- Inhalt: 1.) Rasenmäher Typ 685 - Wärmeentwicklung
2.) Rasenmäher Typ 685 - Unregelmässiger Motorlauf
3.) Rasenmäher Typ 687/689 (MM 20 und MM 50)
-

ZÜNDAPP-WERKE GMBH
Kundendienst

2.) Rasenmäher Typ 685 - Unregelmässiger Motorlauf

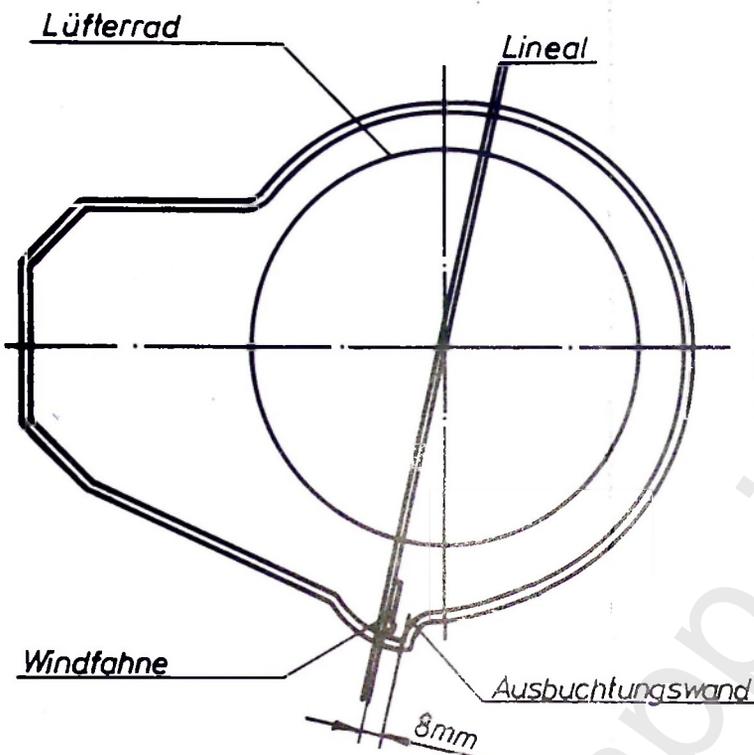
Vereinzelt treten bei Rasenmähern Typ 685 Beanstandungen auf, indem die Motordrehzahl in Intervallen wechselt. Bei solchen Erscheinungen ist die Windfahne, wie aus der Skizze ersichtlich, nachzurichten.

Lineal über Drehpunkt des Lüfterrades mit Abstand 8 mm von der Ausbuchtungswand anlegen. Windfahne zum Lineal bewegen. Die Fläche der Windfahne muss mit dem Lineal fluchten. Abweichende Stellung durch Nachbiegen der Windfahne ausgleichen!
